监理检查记录表

工程名称：均胜汽车安全系统（安徽）有限公司 5762.285kWp 屋顶分布式光伏发电项目

编号：JXM13-JSQC-002

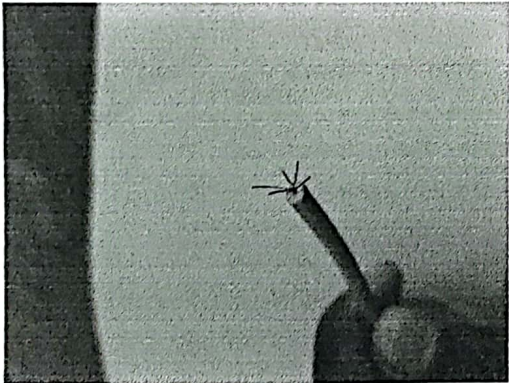
施工单位	浙江华伏太阳能科技有限公司	监理单位	常州正衡电力工程监理有限公司
检查时间	2023.11.20	检查地点	生产车间屋面
检查类型	☐ 巡视 ☐ 定期 ☒ 专项		
施工及检查情况简述	电缆桥架到场卸货		
存在问题	桥架接地线不符合国标 		
整改要求	更换符合国标的 4 平方接地线。		
检查人	南玉荣	施工项目部 签收人/日期	张江受
整改情况	已更换 整改负责人: 张江受 日期: 2023.11.23		
复查意见	已更换 复查人: 南玉荣 日期: 2023.11.23
